Oggetto: SARTOR GIOVANNI S.A.S. Impianto di trattamento
rifiuti speciali non pericolosi. Comune: Istrana
Verifica di assoggettabilità alla VIA ai sensi
dell'art. 19 del D.Lgs. 152/2006

PROVINCIA DI TREVISO
PARERE COMITATO TECNICO PROVINCIALE VIA
(L.R. 18/2/2016 n. 4 - D.Lgs. 3/4/2006 n. 152)

Oggetto: Nuovo impianto di trattamento rifiuti speciali non pericolosi all'interno della cava di materiali del gruppo "A" Case Bianche - Merlo 1.

Procedura di Verifica assoggettabilità ai sensi dell'art. 19 del D.Lgs. 152/2006

Figura 1

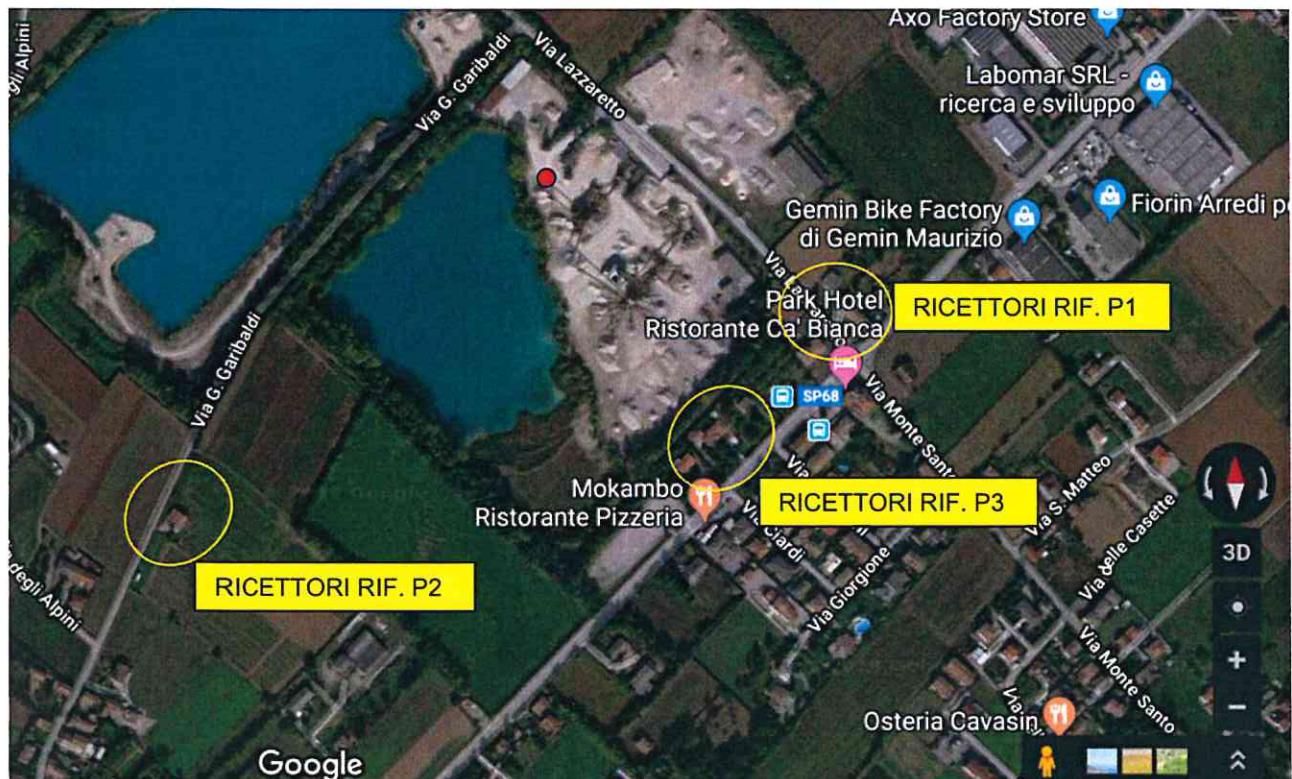
I ricettori, cerchiati in giallo nella seguente immagine ed identificati come potenzialmente interessati dal futuro impianto, sono le abitazioni poste a Nord/est (P1) ad est (P3) e sud/ovest (P2) rispetto allo stesso.

Considerazioni. Si prende atto delle conclusioni della Documentazione Previsionale di Impatto Acustico “integrativa” presentata dal Proponente, redatta da Tecnico Competente in Acustica per ind. Romano Elvis, secondo le quali *“Considerando il valore di emissione dovuto al futuro impianto di frantumazione Diablo, stimato nelle condizioni più pessimistiche pari al valore limite di emissione, appurato nella presente integrazione che l’insieme di tutte le sorgenti (esistenti e futura) per il contributo predominante del nuovo impianto determini un valore di emissione superiore di 0,5 dB(A) al valore limite di emissione presso i ricettori R1 e R2 più vicini, si ritiene di prevedere un intervento di mitigazione acustica. Tale intervento (in seguito brevemente descritto) dovrà garantire una riduzione del livello sonoro ai ricettori di almeno 8,0/10,0 dB(A), attenuazione che permetterà di riscontrare ai ricettori valori inferiori alla soglia del disturbo in ambiente abitativo a finestre aperte oltre che rispettare con margine il valore di emissione e di allinearsi ai valori attuali rispettosi dei limiti di legge.”*

Figura 2

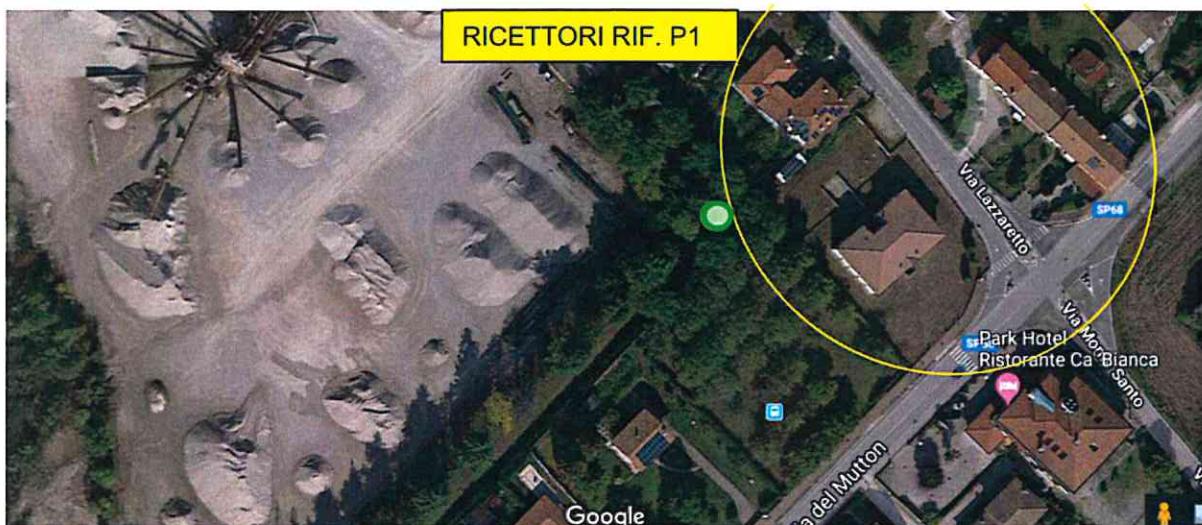
Si prescrive l’esecuzione di rilievi strumentali di post operam, a confine dell’area di cava, preferibilmente nelle posizioni indicate con cerchi di colore verde nelle seguenti figure. In tali posizioni si potranno rilevare le emissioni di rumore delle attività della ditta Sartor Giovanni S.A.S. in direzione dei ricettori a destinazione residenziale più prossimi (P1 e P3), rendendo le misure meno influenzate dalle immissioni del traffico veicolare lungo la viabilità ordinaria. Negli stessi punti si consiglia l’esecuzione dei rilievi fonometrici utili al corretto dimensionamento dell’intervento di mitigazione prospettato dal Proponente.

Come già ricordato nella richiesta di integrazione del 23/12/2019, nel verificare il rispetto dei limiti normativi vigenti dello stato di ante operam e di quello di post operam, i livelli di emissione ed i livelli di rumore ambientale devono comprendere il contributo di tutte le sorgenti sonore a servizio della ditta Sartor Giovanni S.a.s. (non soltanto del futuro impianto di frantumazione track Diablo). Lo stesso contributo va invece escluso nel rendere conto della rumorosità residua. L'estensione dei tempi di misura (TM) dei nuovi rilievi strumentali sarà scelta in relazione alle caratteristiche di variabilità dei rumori indagati. Le misure dovranno essere eseguite secondo le disposizioni del DM 16/3/1998 - "Tecniche di rilevamento e misurazione dell'inquinamento acustico" e delle linee guida ARPAV, riportanti i criteri per l'elaborazione della documentazione in materia di impatto acustico. L'esito dei rilievi di post operam andrà presentato all'interno di una specifica relazione tecnica, da produrre ad ultimazione dei prospettati interventi di bonifica, allegando i tracciati delle registrazioni del livello equivalente.

Si prescrive l'esecuzione di rilievi strumentali del rumore nella configurazione post operam, a confine dell'area di cava, preferibilmente nelle posizioni indicate con cerchi di colore verde nelle figure 2 e 3 precedenti. In tali posizioni si potranno rilevare le emissioni di rumore delle attività della ditta Sartor Giovanni S.A.S. in direzione dei ricettori a destinazione residenziale più prossimi (P1 e P3), rendendo le misure meno influenzate dalle immissioni del traffico veicolare lungo la viabilità ordinaria. Negli stessi punti si consiglia l'esecuzione dei rilievi fonometrici utili al corretto dimensionamento dell'intervento di mitigazione prospettato dal Proponente.

L'esito dei rilievi di post operam andrà presentato all'interno di una specifica relazione tecnica, da produrre ad ultimazione dei prospettati interventi di bonifica, allegando i tracciati delle registrazioni del livello equivalente.
